ANEXO IV
INFORME DE AENA SOBRE EL ESTUDIO AERONÁUTICO

Sobre el Estudio Aeronáutico de la Revisión-Adaptación del Plan General de Ordenación Urbana de Málaga.

**INFORME SOBRE LA REVISIÓN-ADAPTACIÓN DEL PLAN GENERAL DE ORDENACIÓN
URBANÍSTICA DE MÁLAGA
(Exp: 060087)**

Adenda al informe sobre el Estudio Aeronáutico de la Revisión-Adaptación del Plan General de Ordenación Urbana de Málaga emitido por esta Entidad Pública el 10 de marzo de 2009

Figura RE.3.
Parcelas admisibles y no admisibles de la Zona Churriana 1.

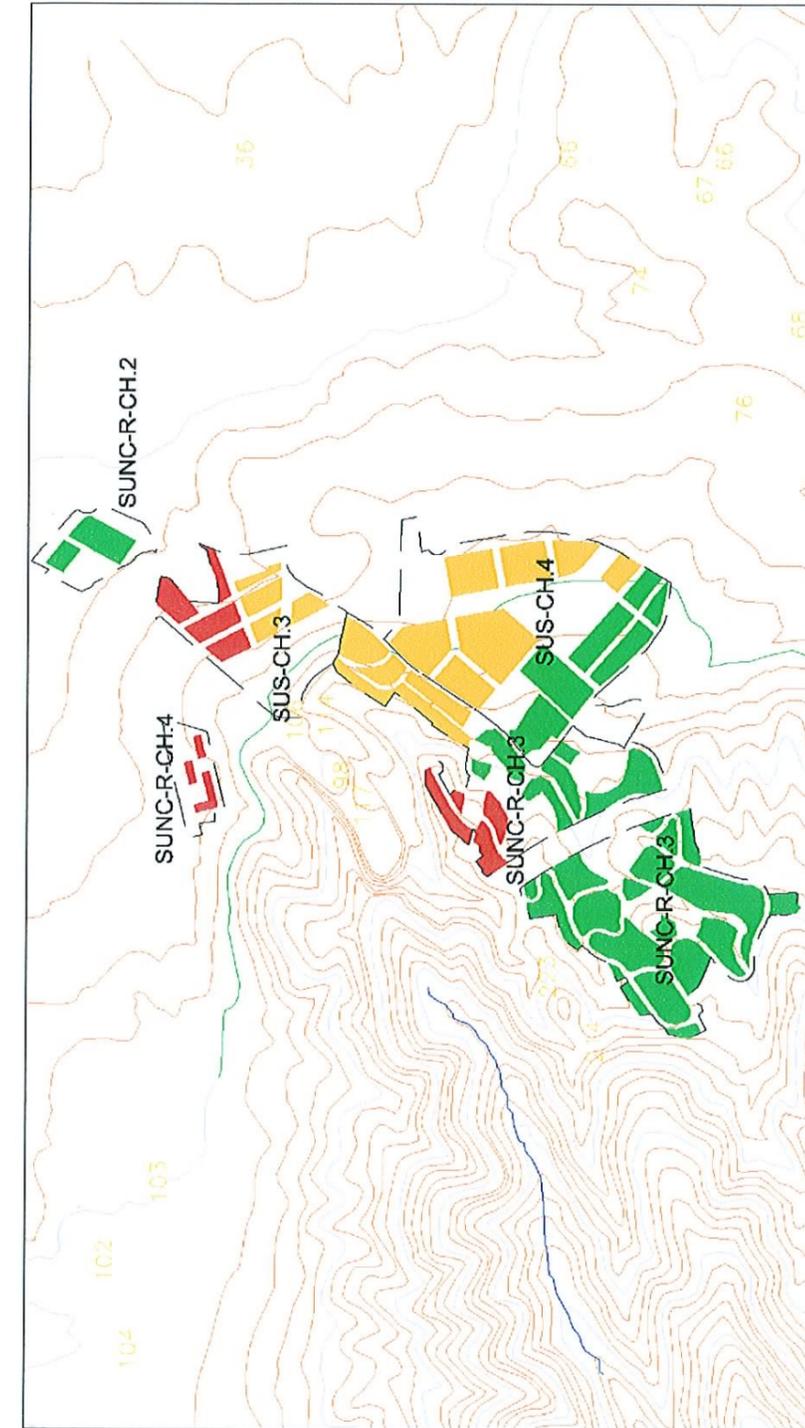
Se modifican las figuras RE.3 y RE.7, en lo que afecta a los sectores SUS CH.3, SUNC-R-CH.4 (parte del nuevo SUNC-R-CH.5), SUNC-R-CH.3, SUS-CH.1 y SUS-CH.2.

- En la zona de "CHURRIANA" se va a proceder a modificar las Figuras RE.3 y RE.7 en las que se indican las limitaciones impuestas a los distintos sectores.

Figura RE.4.

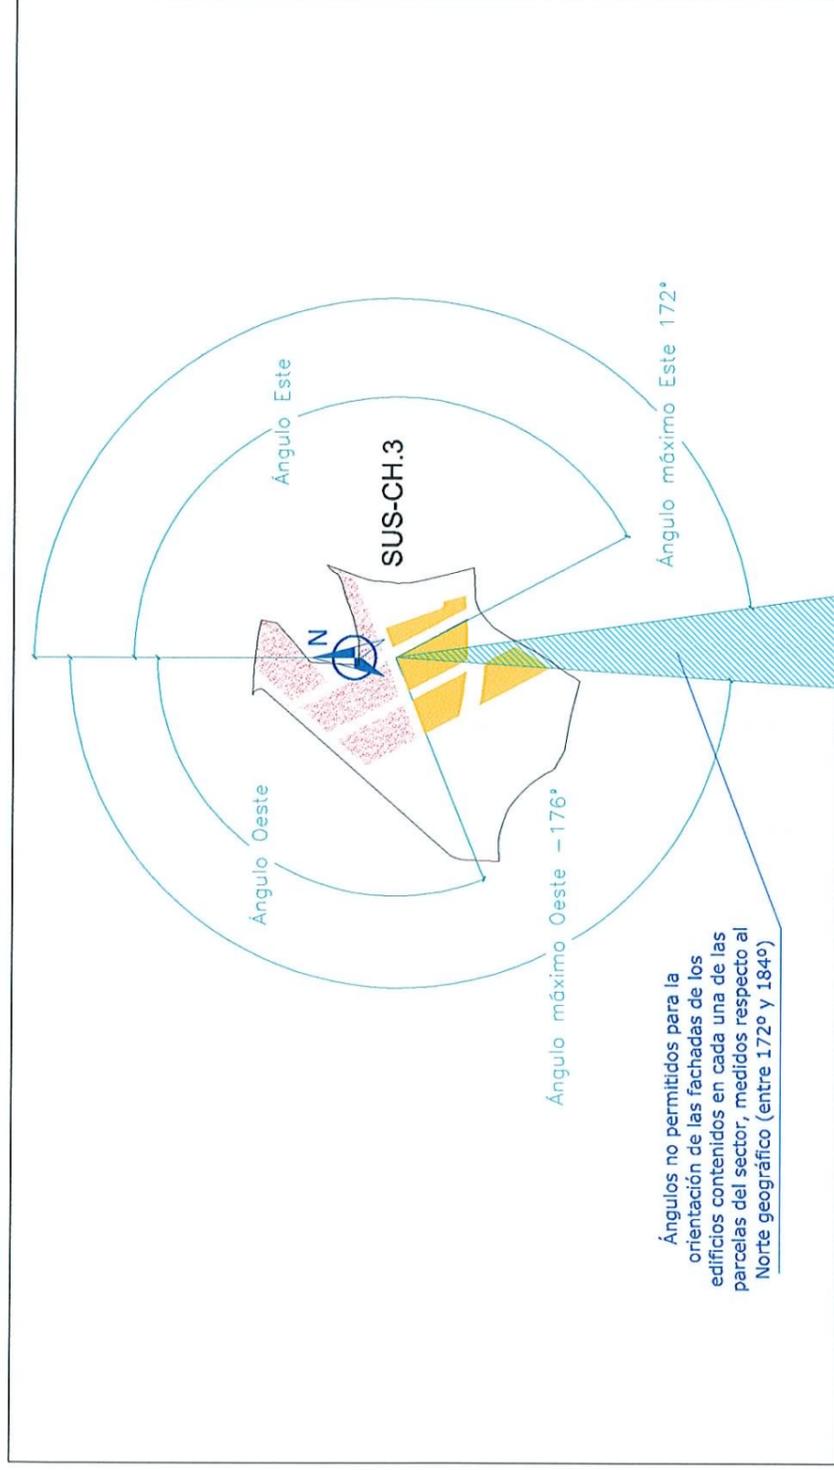
- Naranja: la construcción en estas parcelas se considera admisible desde el punto de vista radioeléctrico siempre que la orientación de las paredes cumpla con las restricciones indicadas en las Figuras RE.4 a RE.6 del documento NYVI-EVA-SIM-020-01/09 debido a que, en este caso, su afección en la calidad de las señales en el espacio de las Instalaciones Radioeléctricas de Navegación Aérea de Aena es despreciable. En estas parcelas podría considerarse que la construcción de edificaciones en las mismas no supondría una modificación significativa del escenario actual para las operaciones en el Aeropuerto de Málaga dada su afinidad con elementos ya existentes en su entorno más próximo, y siempre que no superen los 7 metros de altura sobre el terreno, o los 10 metros de altura sobre el terreno, de acuerdo a la información complementaria aportada al Estudio Aeronáutico.
